**Modulo per la presentazione delle osservazioni per i piani/programmi/progetti sottoposti a procedimenti di valutazione ambientale di competenza statale**

ID: Codice procedura (ID\_VIP/ID\_MATTM):10844

Impianto per la produzione di energia elettrica da fonte eolica, costituito da 6 aerogeneratori della potenza complessiva di 37,2 MW, un sistema di accumulo da 25 MW e relative opere connesse in località "Rempillo" nel comune di Pitigliano (GR).

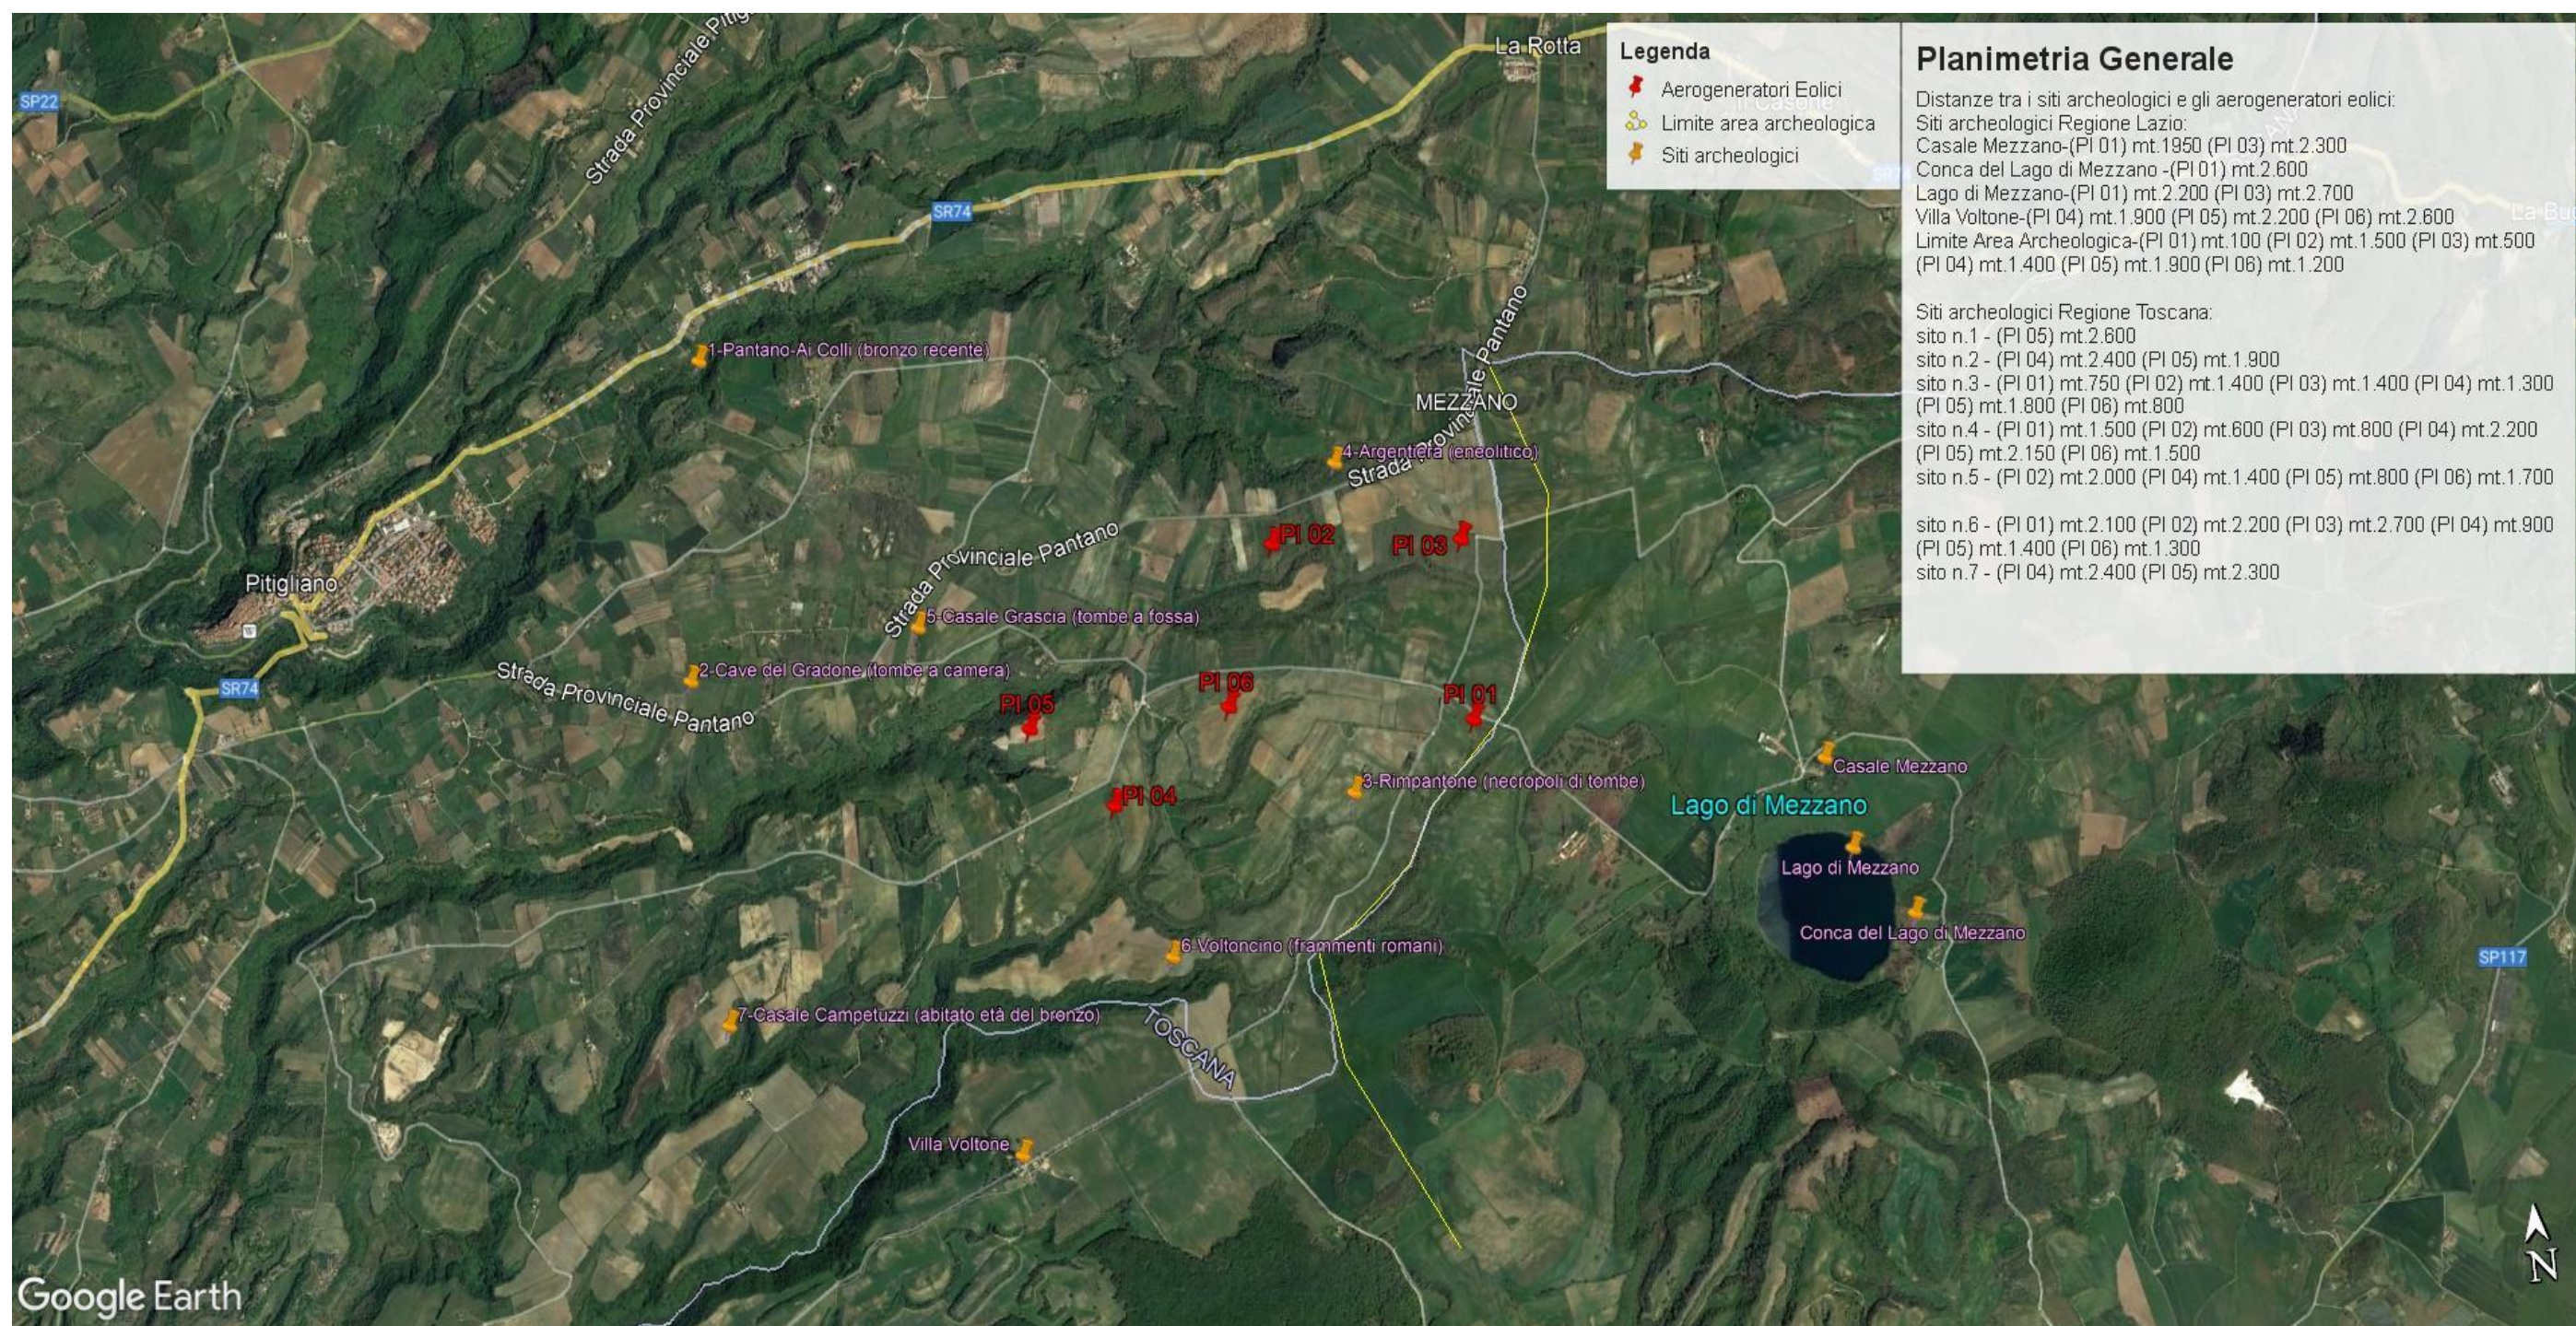
Inoltre, la zona in cui insisterebbe l’impianto eolico industriale Rempillo è compresa nelle fasce di rispetto di 3 km di diversi beni archeologici tutelati dalla parte II del Codice dei Beni Culturali (vedi Allegato, immagine n. 3). Inoltre le pale P04 e P05 ricadono all’interno di un’area archeologica che la Proponente vorrebbe cancellare per il semplice fatto che non è riportata nel documento regionale ma nel documento provinciale come meglio dettagliato nell’Osservazione n. 5. Alla luce di quanto documentato appare chiaro quindi che la collocazione dell’impianto non ha tenuto conto alcuno dei vincoli dell’area nella quale è stato progettato e l’inserimento dell’impianto eolico nel paesaggio e sul territorio non è corretto (Allegato IV delle Linee guida nazionali di cui al D.M dello Sviluppo economico del 10.09.2010).

- h) Le zone di interesse archeologico evidenziate nell'immagine n. 3 a cui si aggiungono anche l'importante abitato protostorico di Sorgenti della Nova e Ruderì del Castello altomedioevale che si trovano a circa 4 km dalle aree in cui è stato progettato l'impianto eolico industriale. Poco più lontano i resti del castello medioevale “Morroneccio”. Nell'area vasta le preziose necropoli eneolitiche (Poggi Alti) ed etrusche di Pitigliano, Sovana e Sorano.

Riservandoci di verificare l'esistenza o meno dell'area archeologica riportata nel PSC vogliamo ricordare che comunque le due “pale” P04 e P05 anche superando l'incompatibilità di non essere all'interno del perimetro di un bene culturale manterrebbero comunque la loro incompatibilità paesaggistica per i motivi ben argomentati nella nostra prima Osservazione quando abbiamo messo in evidenza come tutti e 6 gli aerogeneratori ricadendo nelle fasce di rispetto del bene di notevole interesse pubblico ex art. 136 del Codice dei Beni Culturali e del Paesaggio “Conca del Lago di Mezzano e territorio circostante” confinante direttamente con l'area archeologica citata di cui al PSC e quindi sarebbero collocati in un'area non idonea al loro insediamento come previsto dall'art. 20 del D.Lgs 199/2021 e dall'Allegato IV ( inserimento degli impianti eolici nel Paesaggio e sul Territorio) delle Linee Guida Nazionali per le autorizzazioni all'insediamento degli Impianti FER .

**Immagine n. 4** Situazione di saturazione da impianti FER nella provincia di Viterbo. Non sono riportati gli impianti fotovoltaici e agrivoltaici che hanno inciso per buona parte nel cumulo di impianti FER per superare già nel 2023 gli obiettivi del PNIEC assegnati alla Regione Lazio per il 20230.

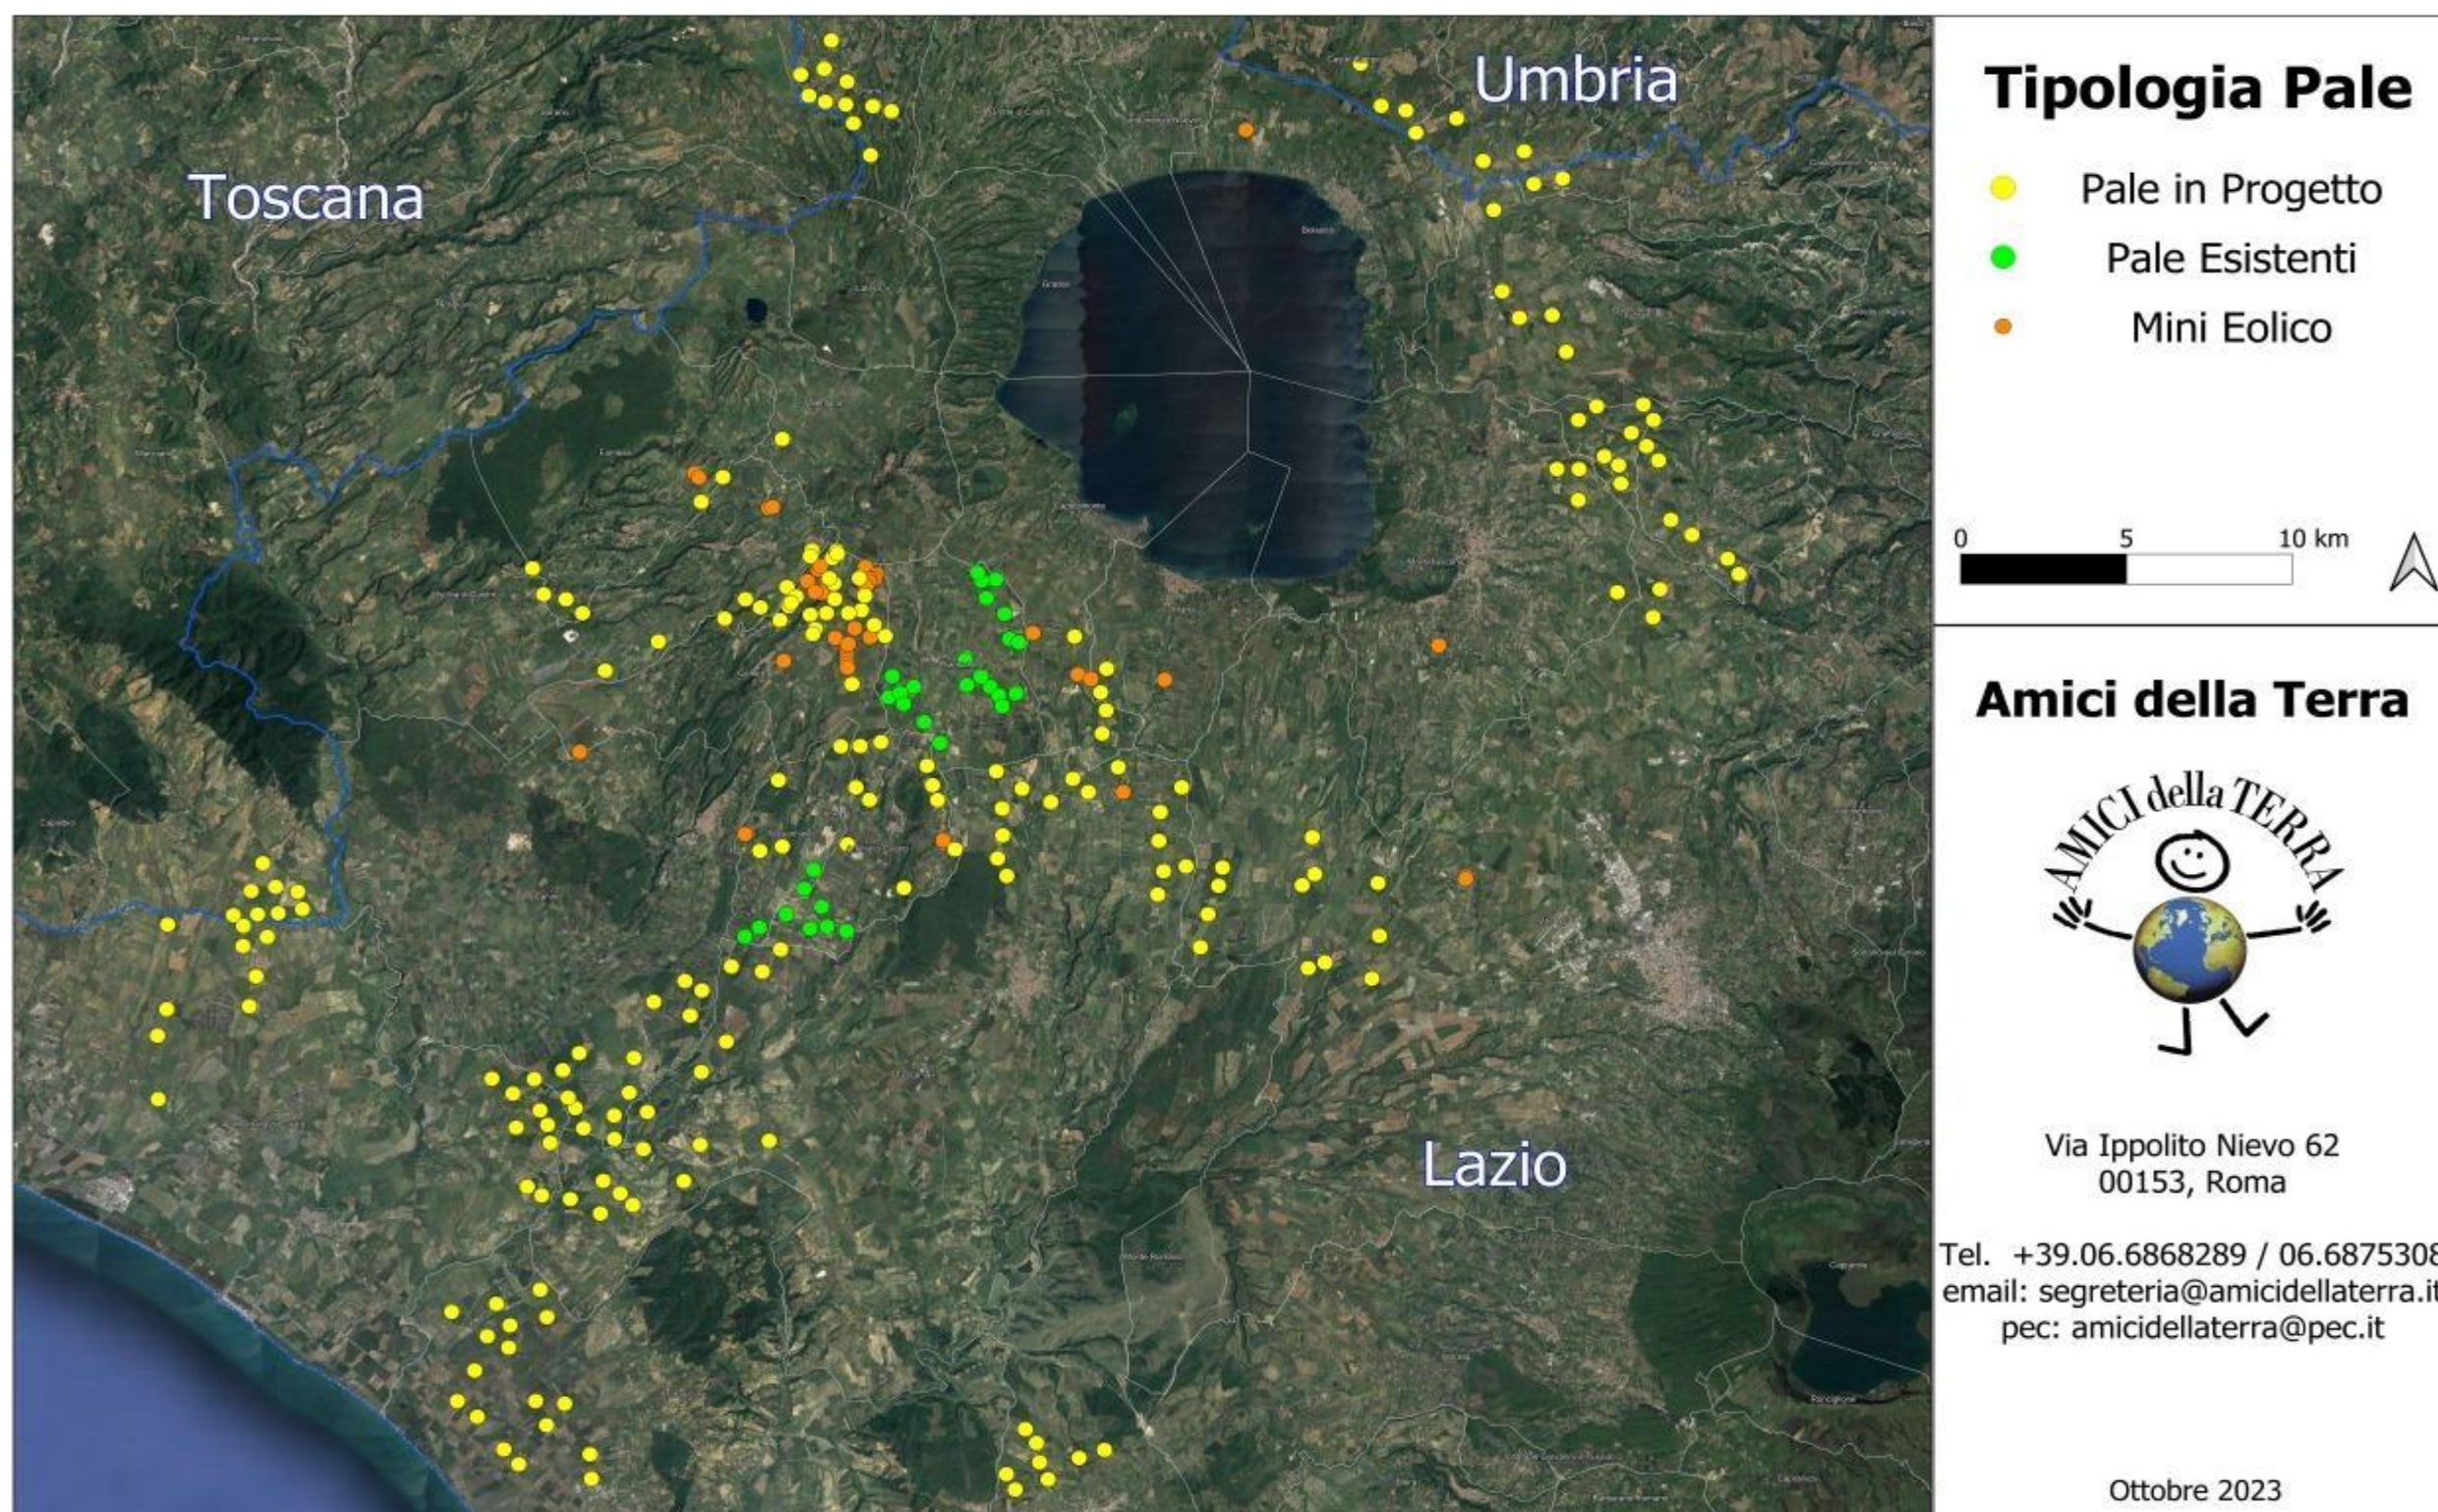
***CONSIDERATO che il cumulo degli impianti FER installati e autorizzati, in particolare nella Provincia di Viterbo, rappresenta una elevata criticità per la sostenibilità ambientale di ulteriori eventuali iniziative, in relazione all'equilibrio tra le vocazioni territoriali e gli obiettivi***

Quindi anche la Regione come Ente deputato dalla normativa nazionale a legiferare sulle aree idonee e non idonee si è espressa riguardo al fatto che abbia assolto ai doveri e alle quote stabilite dal PNIEC e in ambito regionale la provincia di Viterbo è stata quella con il più alto tasso di impianti FER tra tutte e quindi ormai satura ed il cumulo degli impianti FER installati, autorizzati e in progetto rappresenta una **elevata criticità per la sostenibilità ambientale di ulteriori eventuali iniziative**. L'impianto eolico " Rempillo" pur essendo "esterno al confine provinciale e regionale ma nelle sue immediate vicinanze ( a soli 100 metri i primi due aerogeneratori) oltre ad impattare sul territorio e sulle economie di tre Comuni del Lazio ( Farnese, Valentano e Latera) si trova nelle fasce di rispetto dei Beni di notevole interesse pubblico come si è evidenziate nelle Osservazioni nn. 1 e 2 e crea anche degli impatti negativi anche sui beni naturalistici come verrà dettagliato nell'Osservazione n. 4. Inoltre andrebbe a sommarsi al già enorme cumulo di impianti eolici e fotovoltaici e geotermici che già creano una elevata criticità ambientale nella provincia di Viterbo e interferiscono anche con il territorio toscano come si può vedere dalle immagini nn. 4 e 5 dell'Allegato n. 1.
